廃炉発官 R 2 第 5 号
令和 2 年 4 月 1 3 日

福島第一原子力発電所 特定原子力施設に係る実施計画 変更認可申請書の
一部補正について

大型廃棄物保管庫の設置に関する審査の進捗を踏まえ、下記のとおり補正を行う。

2.45 大型廃棄物保管庫

図-2 大型廃棄物保管庫の換気設備概略系統図

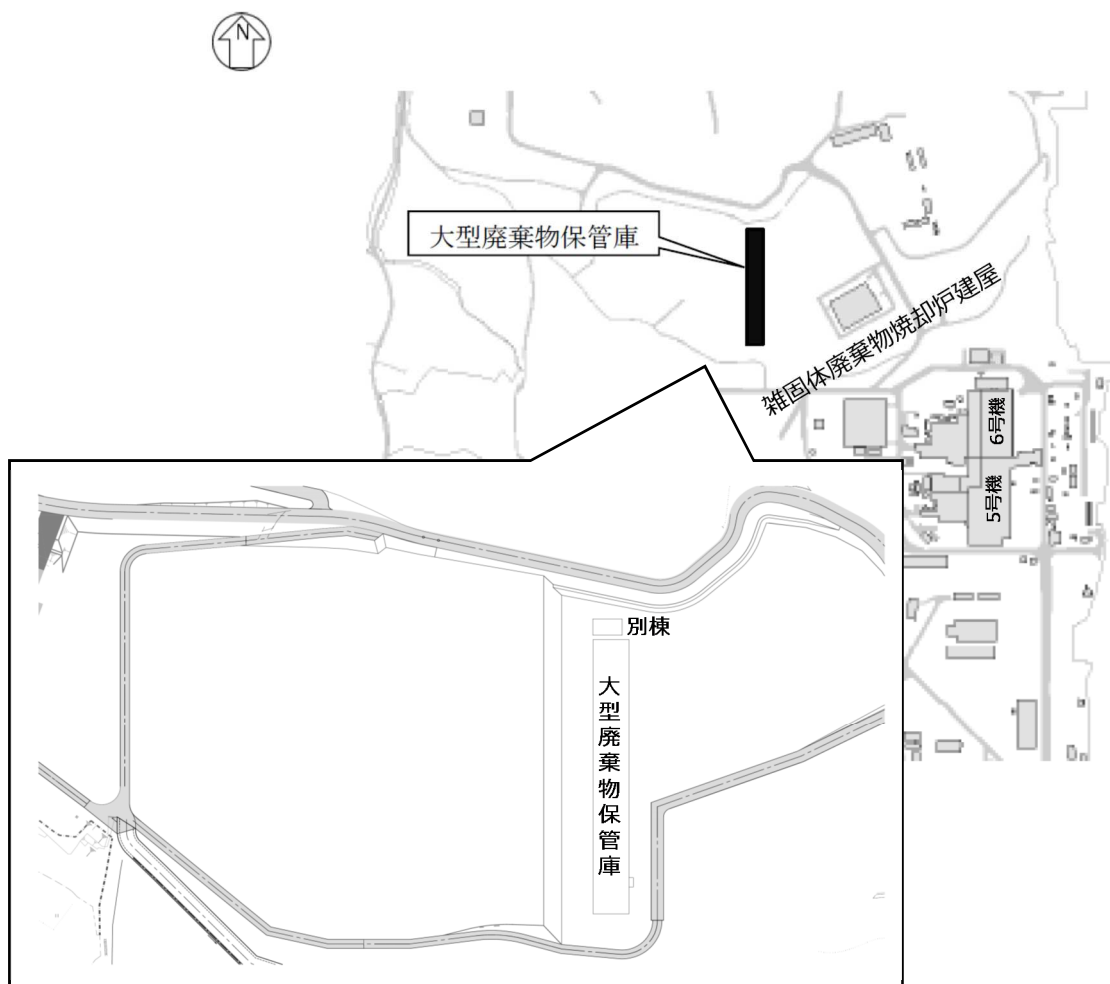
- ・換気設備概略図について除湿機を追記
